施設定期検査申請書

関原発 第390号
2019年12月 6日

氏名又は名称及び住所並びに法人にあっては、その代表者の氏名	名称 関西電力株式会社 住所 大阪市北区中之島3丁目6番16号 代表者の氏名 岩根 茂樹
発電用原子炉を設置した工場又は事業所の名称及び所在地	名称 高浜発電所 所在地 福井県大飯郡高浜町田ノ浦
検査を受けようとする発電用原子炉施設の種類、出力及び施設番号	第3号機 電気出力 870,000kW 熱出力 2,652,000kW 当該発電用原子炉施設の種類は、別紙のとおり
検査を受けようとする期日	自：2020年 1月 6日 至：2020年 4月28日*

添付書類五 前回の施設定期検査申請内容からの変更内容

高浜発電所3号機 第24回施設定期検査時の安全管理の計画

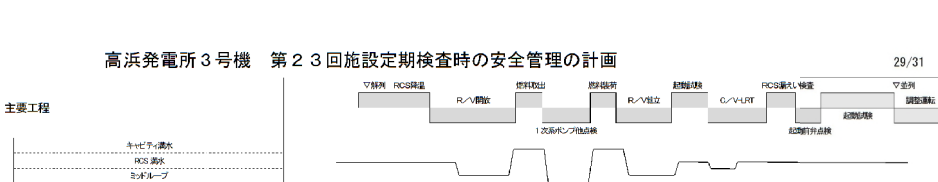
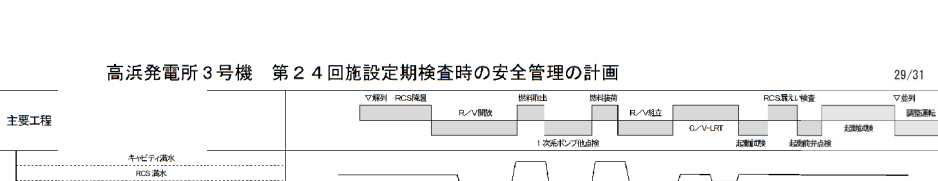
- ① 緊急時対策所の設置に伴う変更
- ② 試験訂正「運転」→「動作」
- ③ 実用発電用原子炉及びその付属設備の位置、構造及び設備の基準に関する規則等の一部改正に伴う変更
- ④ 記載の適正化
体裁の修正
変更後は、次ページ参照
- ⑤ 記載の適正化
不要な記載の削除
